Vurdering av høringsuttalelser

Områdereguleringsplan for Krøderen, PlanID 3318 115

Krødsherad kommune

Endringsforslag med innskrenket næringsareal (fiolett).

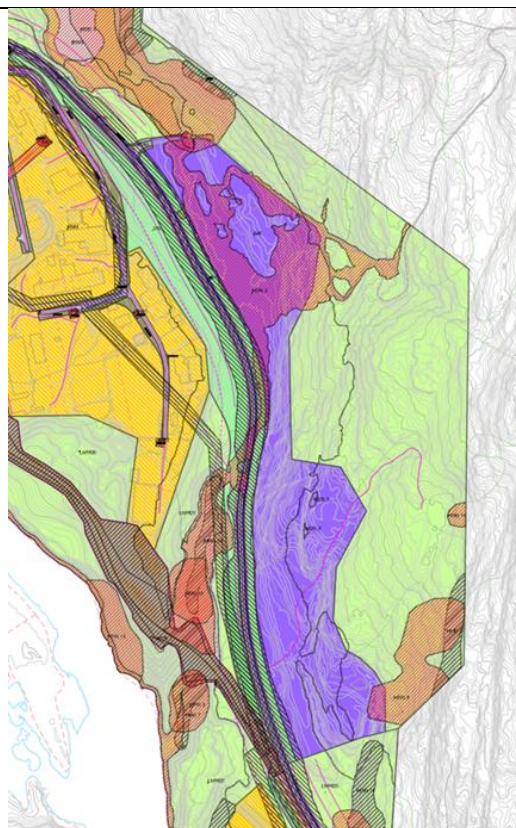
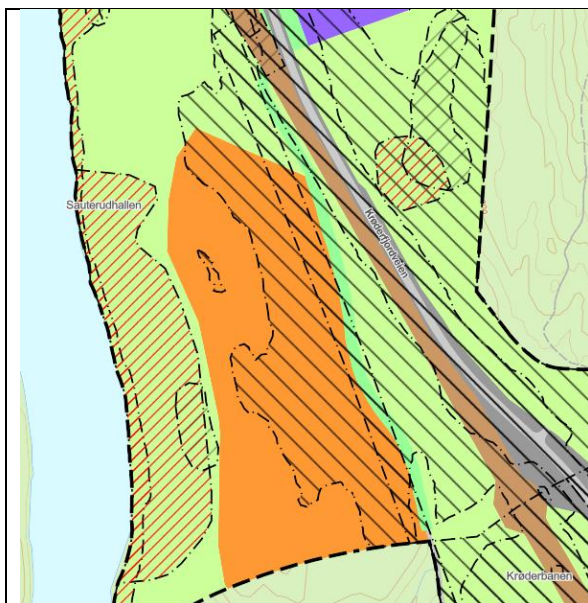
- Reduksjon av næringsarealet (NÆ) som viser et mindre inngrep i terrenget, utelater en viktig naturtype og viser mindre nedbygging av karbonrike arealer samtidig som næringsutvikling er fortsatt mulig.

Endringsforslag med kombinert formål energianlegg og LNF og utvidet hensynsone natur langs elva.

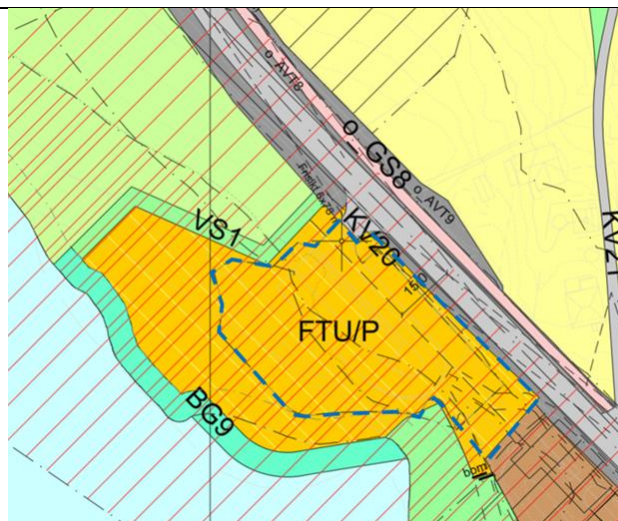
- Arealet til energianlegg (EA) opprettholdes som opprinnelig foreslått og utvides til kombinert formål (EA/LNF) slik at område kan brukes til beite og kan tilbakeføres til landbruk ved avvikling av drift av solcelleparken. Et område med større naturverdier langs elva er utvidet og lagt inn som hensynsone. Naturtypen oppe på flata anses som mindre verdifullt.

Endringsforslag bobilparkering, innskrenket og tilbaketrukket fra vannkanten.

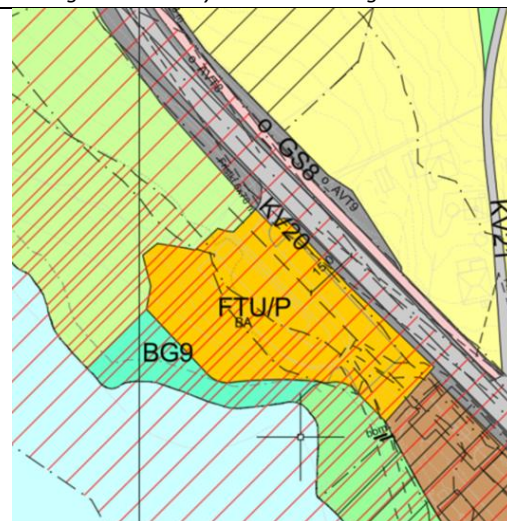
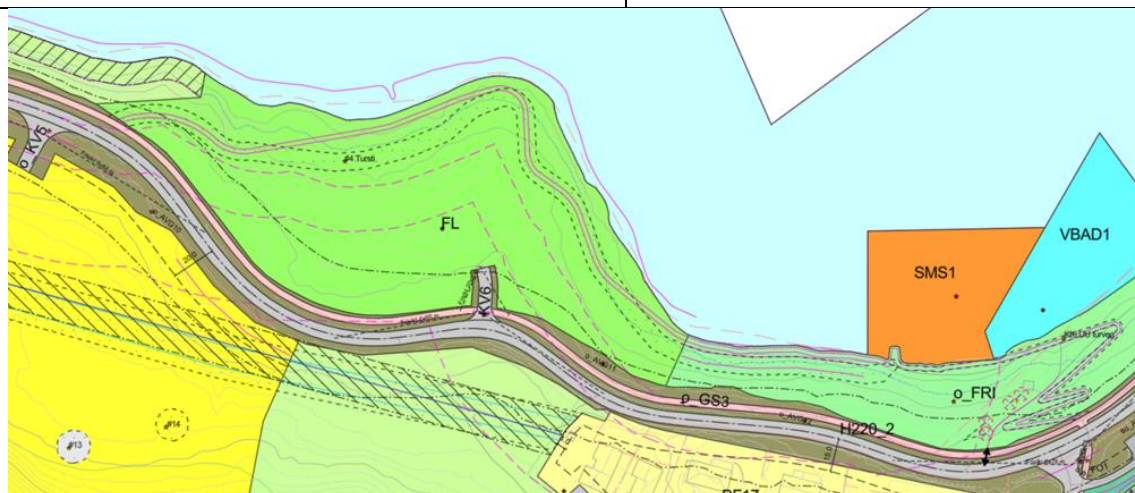
- Bobilcampen ble trukket litt tilbake og redusert for å komme i møte Statsforvalteren sin innsigelse. Også grunneier på nabotomten var imot å bruke en del av sin eiendom. Alternativ 2 i planforslaget (forslag med mur og rekkverk, vedlegg 7 under 5.6.1.2 side 96 og vedlegg 18) ligger til grunn for utvikling av en mindre bobilparkerings.
